Avis
sur le projet de réduction du risque inondation prévu dans le
PAPI3 Travaux à Trèbes (Aude)

N°Saisine : 2024-013771

Avis émis le 18/10/2024

Figure 5: Evolution des hauteurs d'eau sous l'effet du scénario d'aménagement prévu (extrait de l'étude d'impact)

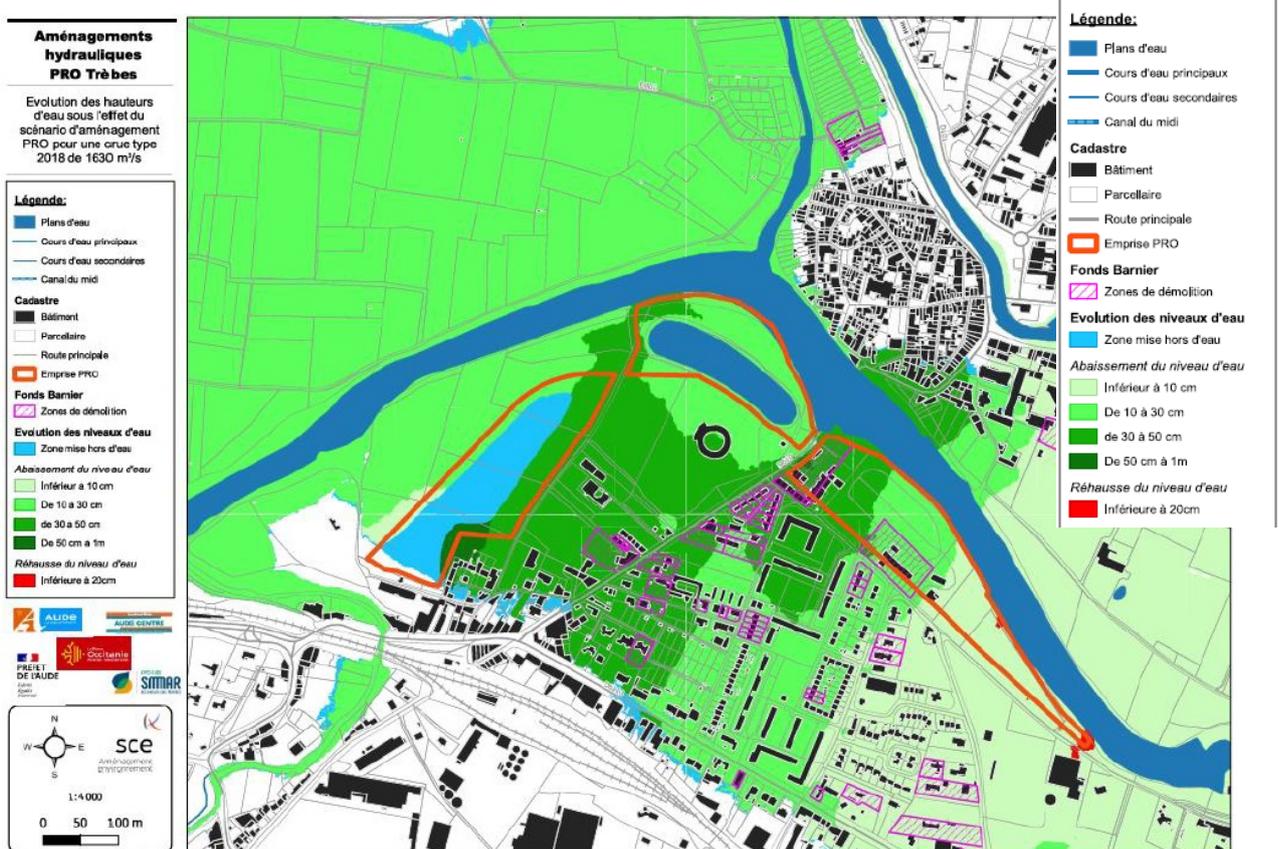
Les travaux prévus permettraient de faire baisser la hauteur d'eau de l'ordre de 30 à 50 cm au droit des enjeux bâtis pour tous types de crues. L'évolution des vitesses d'écoulement n'est pas présentée dans l'étude d'impact.

De plus, elle recommande d'illustrer les incidences hydrauliques sur les zones situées en amont et en aval du projet, jusqu'aux points où celles-ci deviennent négligeables.

Figure 6: Les covisibilités du projet (extrait de l'étude d'impact)

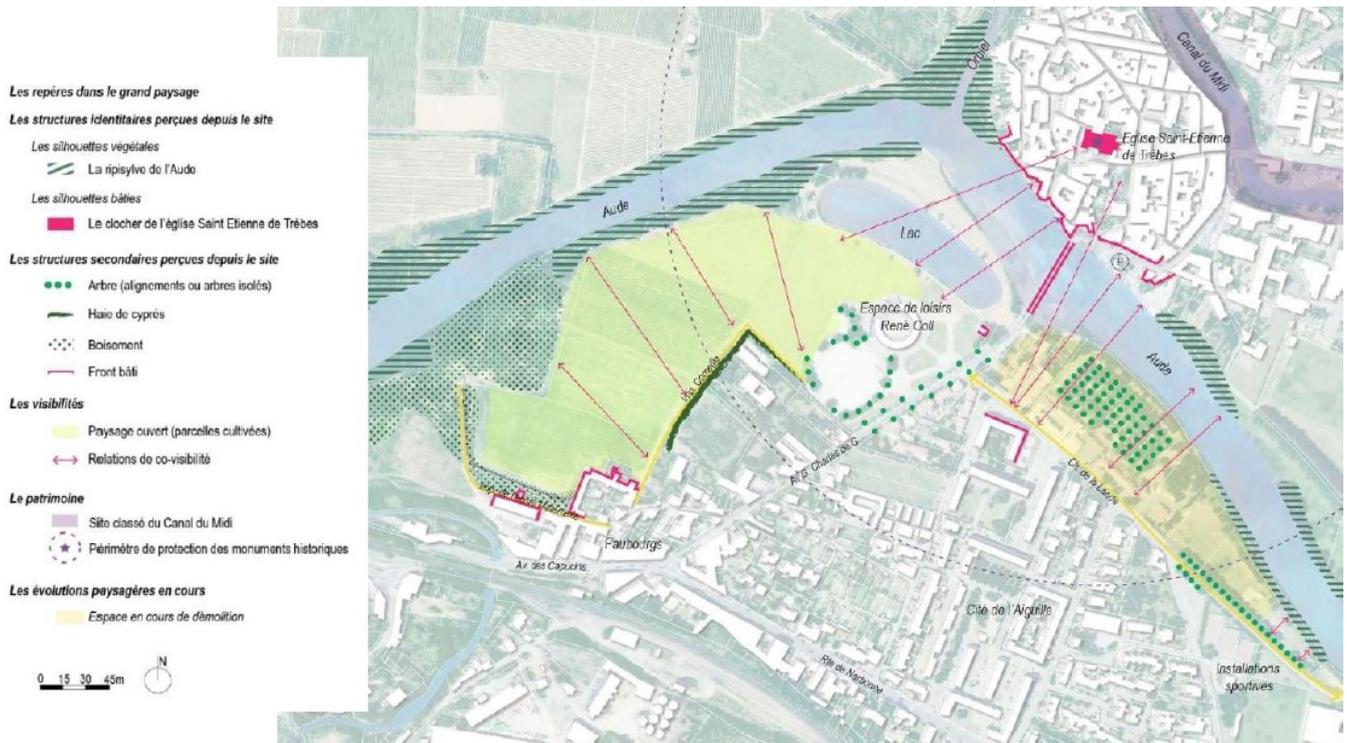
Le projet va modifier les perceptions entre les deux rives avec un abaissement des berges en aval du pont et la suppression d'une partie des micocouliers, qui impliquent une co-visibilité entre le bourg et le quartier de l'Aiguille. La ligne d'horizon va également être modifiée avec la réalisation du merlon. Les mesures paysagères comprennent une réflexion sur les différents cheminements et un renforcement de la trame verte et des masques végétaux. 40 sujets (dont une rangée de micocouliers) seront conservés et plus de 200 arbres seront plantés. Un verger sera également planté sur la pente côté habitations du modelé de terrain afin d'offrir également un usage ludique voire pédagogique. Les propositions semblent pertinentes, cependant aucune prise de vue ou photomontage avant et après les travaux ni avant et après les mesures ne sont apportés.

La MRAe recommande de compléter le volet paysager par des prises de vue ou photomontages avant et après les travaux et avant et après les mesures environnementales proposées afin de mieux appréhender le projet.
